Verwaltungsvorlage Nr.: 0506/V 17

Kurzbezeichnung: Flächennutzungsplanänderung Nr. 266 und
Bebauungsplan Nr. 266 O – Sto – „Hörder
Straße, Stockumer Bruch“

Anlagentitel: Die Anregungen der Öffentlichkeit im Rahmen
der frühzeitigen Beteiligung nach § 3 Abs. 1
BauGB zur FNP-Änderung und dem
Bebauungsplan und deren Abwägung

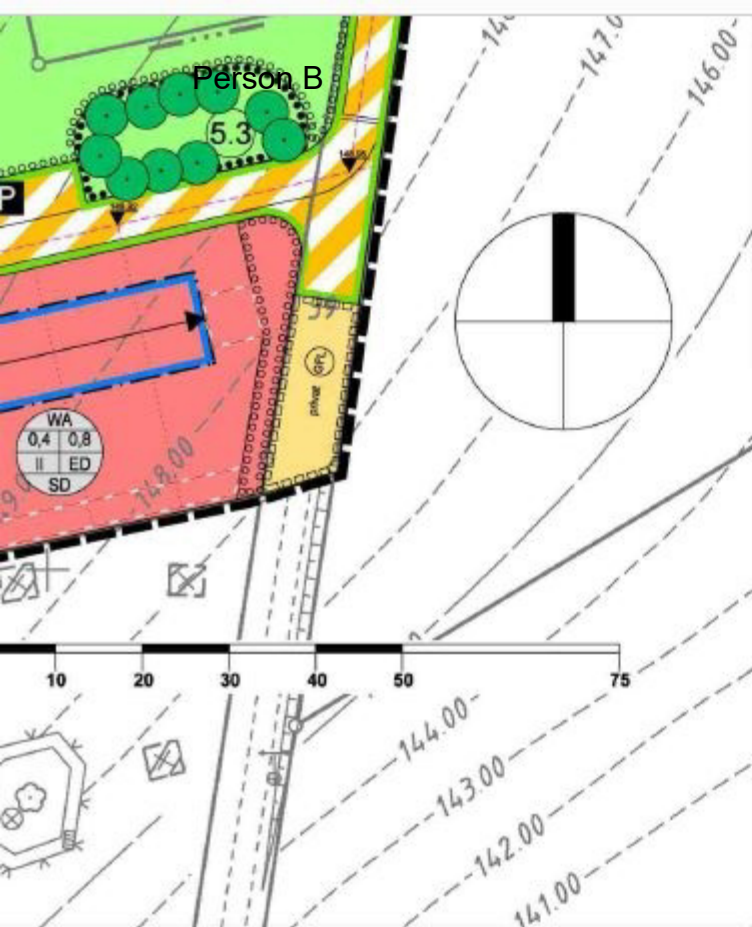
Notiz - [redacted], 08.03.2022, 18:21:54
Konflikt zwischen Spielplatz und Regenwasserversickerung beachten, idealerweise Versickerung derart, das Einzäunung unnötig ist

Notiz - [redacted], 08.03.2022, 18:19:57
Etwas nach Süden versetzen, um Option offen zu lassen, die weiter westlichen Flächen (§ 34) später vom Wohnhof aus erschließen zu können

Notiz - [redacted], 08.03.2022, 18:41:23
dito

Notiz - [redacted], 08.03.2022, 18:18:21
Etwas nach Osten versetzen, um Option offen zu lassen, die weiter südlichen Flächen (teils im B-Plan, teils § 34) später vom Wohnhof aus erschließen zu können

Notiz - [redacted], 08.03.2022, 18:49:22
Südlicher Teil des Grundstücks aus B-Plan nehmen oder jedenfalls besonders ausweisen, wie bei meinem eigenen Grundstück Rosenthalring 9, östliche grenze (s. Screenshot)

<p>Der Anregung wird gefolgt.</p>	
<p>2.5 Konflikt „Spielplatz“ – „Regenrückhaltung“</p> <ul style="list-style-type: none"> - Konflikt zwischen Spielplatz und Regen- wasserversickerung beachten, idealerweise Versickerung derart, dass Einzäunung un- nötig ist <p>Davon erscheint mir insbesondere der mögliche Konflikt „Spielplatz“ – „Regenrückhaltung“ beach- tenswert; in der Praxis ist eine Gestaltung der Re- genrückhaltung derart, dass sie eingezäunt werden muss, spätestens dann problematisch, wenn der erste Ball vom Spielplatz in das umzäunte Areal fliegt. Deshalb bitte so planen, dass auch ohne Um- zäunung eine sichere Situation entsteht.</p>	<p>Die nördliche Fläche zur Regenwasserbewirtschaf- tung konnte aufgrund mangelnder Flächenverfü- gbarkeit nicht mit einer Einstautiefe von maximal 30 cm geplant werden, sondern erfordert eine Ein- stautiefe von 50 cm. Damit wird diese Fläche aus Si- cherheitsgründen eingezäunt werden müssen. Bei der Planung des Spielplatzes sollte im Rahmen der Ausführungsplanung darauf geachtet werden, die zum Ballspiel geeigneten Flächen nicht direkt an- grenzend an die Regenwasserbewirtschaftungsflä- che unterzubringen. Dies hat jedoch keine unmittel- baren Auswirkungen auf die planungsrechtlichen Festsetzungen des Bebauungsplan.</p>
